**“08IR090/G1 - Progetto generale di sistemazione e
riqualificazione fluviale con opere di laminazione delle piene del
tratto Ponte della via Emilia – Magliano STRALCIO 5”**

**PROGETTO DEFINITIVO
INTEGRAZIONE ALLA RELAZIONE DI SCREENING**

Risposta alla richiesta di integrazioni da parte di ARPAE di cui si riportano stralci delle osservazioni avanzate (r_emiro.Giunta - Prot. 27/07/2021.0679391.E. – Pratica Sinadoc 20010/2021) seguiti dalle risposte.

Figura 1 - percorso su viabilità pubblica tra Panighina e FO.MA

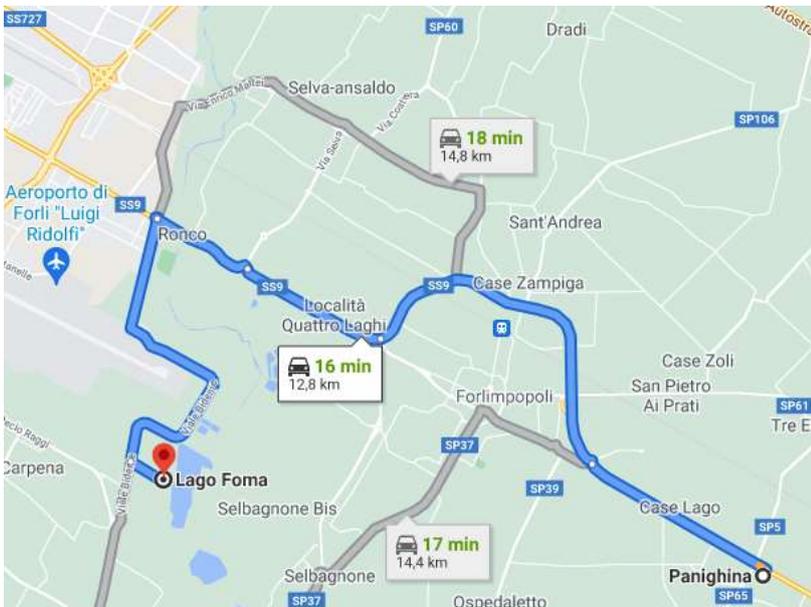
non risultano indicati i tracciati del traffico, le piste e l'indicazione dei mezzi (numeri e tipologia) che trasferiscono i riporti di terra da un'area all'altra e/o verso e dalle aree esterne, ne i siti dei depositi intermedi.

Percorsi utilizzati per rinforzare gli argini in località Fo.Ma. e provenienti da cantieri simili presso Panighina di Bertinoro (vedi descrizione a pag. 2).

Figura 3 – punti ripresa fotografica

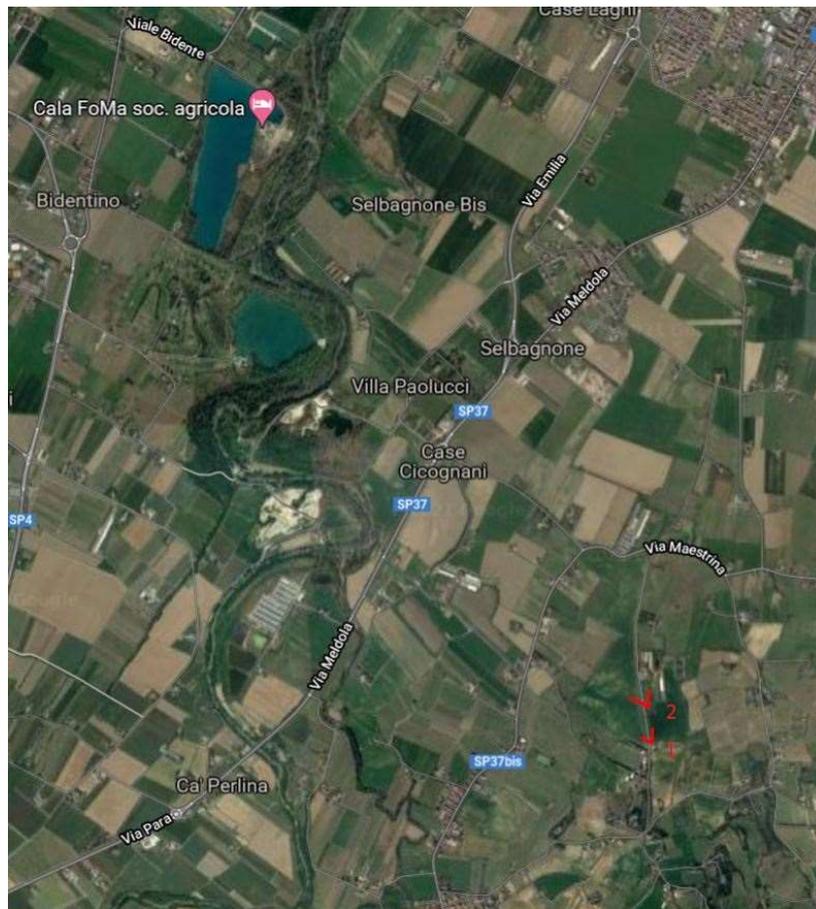
3. elaborati grafici e fotografici relativi alla percezione visiva delle opere da punti di vista o di belvedere privilegiati;

3. In merito a questo punto è stata realizzata una planimetria a piccola scala con base territoriale lo sfumo altimetrico regionale a 5 metri, dalla quale si possono evincere o meno la presenza di punti di vista o belvedere privilegiati. Come si deduce dall'elaborato i punti di belvedere più prossimi sono lungo la via Tombetta, a circa 145 m s.l.m. medi, a est dell'abitato di Fratta Terme e a nord del toponimo Casticciano (**ELAB_2_SOPRINT**). La distanza dalle aree di studio è al minimo di 3,15 km circa. Per apprezzare la visibilità delle aree di studio da questa distanza è stato svolto un sopralluogo, nel quale sono state realizzate due riprese fotografiche esposte di seguito. Le foto sono state scattate nei punti lungo la via Tombetta dai quali si poteva apprezzare meglio il paesaggio: la n.1 all'altezza del civico 999, la n.2 poco più a nord, prima che la strada scenda in discesa. Più a sud del civico 999 la strada è interessata da vegetazione che impedisce la visuale del paesaggio. Come si nota dalla foto allegate di seguito a quella distanza non è possibile stabilire con esattezza la localizzazione delle aree di studio e gli elementi del paesaggio fluviale ad esse connesse.

Integrazioni_elab_2_ARPA

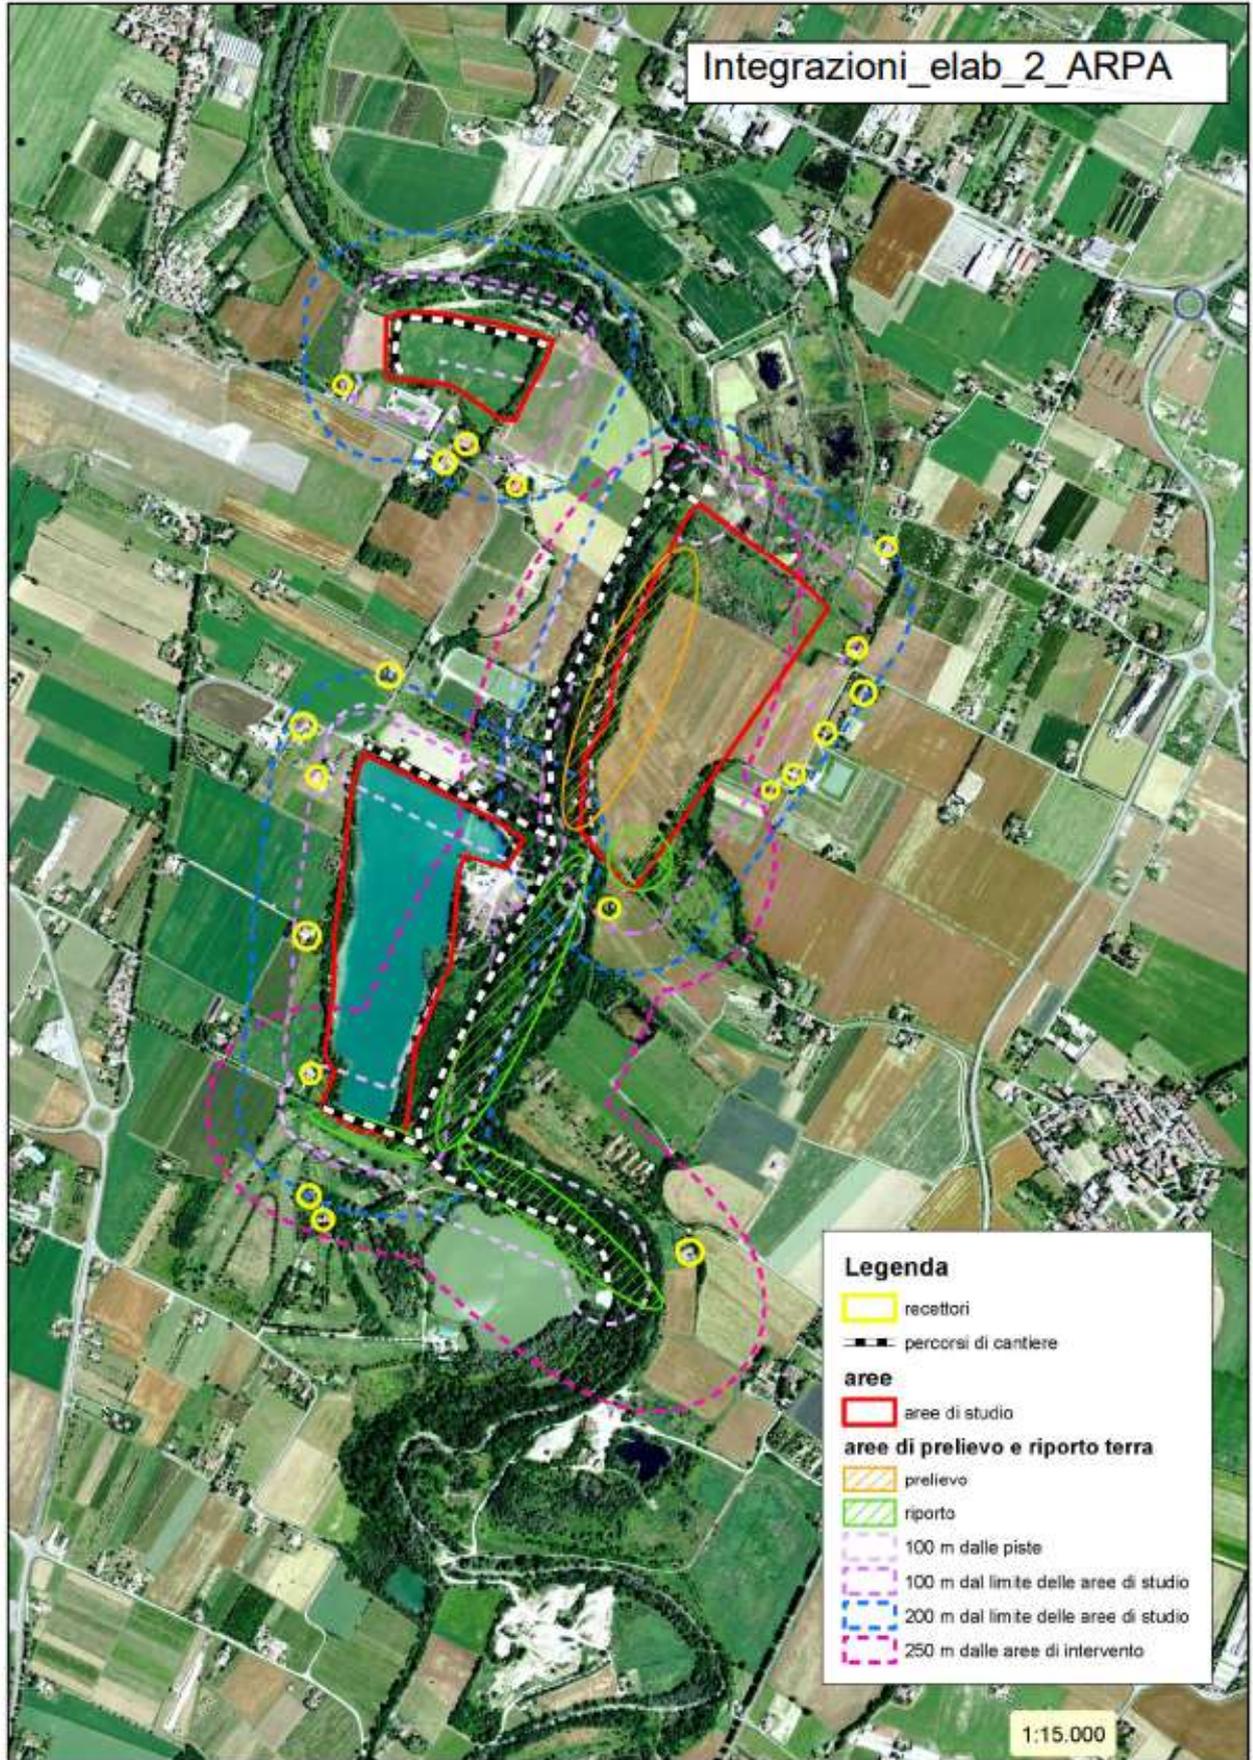
“Per quanto concerne gli impatti sui ricettori gli stessi non sono stati identificati nè con riferimento alla matrice aria (al § 6.1.1 si parla di una stima di impatto a una distanza di 100 metri dal cantiere a cui si dovrebbero aggiungere gli eventuali impatti legati alla viabilità soprattutto se interessanti aree non asfaltate) nè con riferimento alla matrice rumore per la quale si stima necessario identificare i ricettori posti entro i 200 metri dal margine delle aree di cantiere e/o 250 metri dalle aree di movimento terra e/o taglio vegetazione) ed il numero di mezzi/attrezzature impiegate per area di intervento ; è necessario attribuire una stima dei valori di potenza sonora ai mezzi di movimento terra e alle attrezzature impiegate per il taglio della vegetazione al fine di fornire una stima dei livelli di pressione sonora ai ricettori esposti (se presenti).”

L'individuazione dei recettori alle distanze richieste è stata effettuata tramite sopralluogo e sono rappresentati nell'elaborato **“ELAB_2_ARPA”**.

In merito alla la bagnatura delle piste e dei cumuli solo in presenza di ricettori sensibili al fine di assicurare il risparmio idrico là dove non necessario, si indica che, vista lontananza dai recettori dalle piste visibile dall'elaborato "**ELAB_2_ARPA**", non sarà necessaria la suddetta bagnatura delle piste.

In relazione all'opportunità di valutare eventuali e ulteriori specifiche mitigazioni, se necessarie, a protezione dei ricettori individuati dall'elaborato "**ELAB_2_ARPA**", si indica che, in relazione alla posizione dei recettori e alla tipologia di lavorazioni di progetto, non se ne ravvisa la necessità.
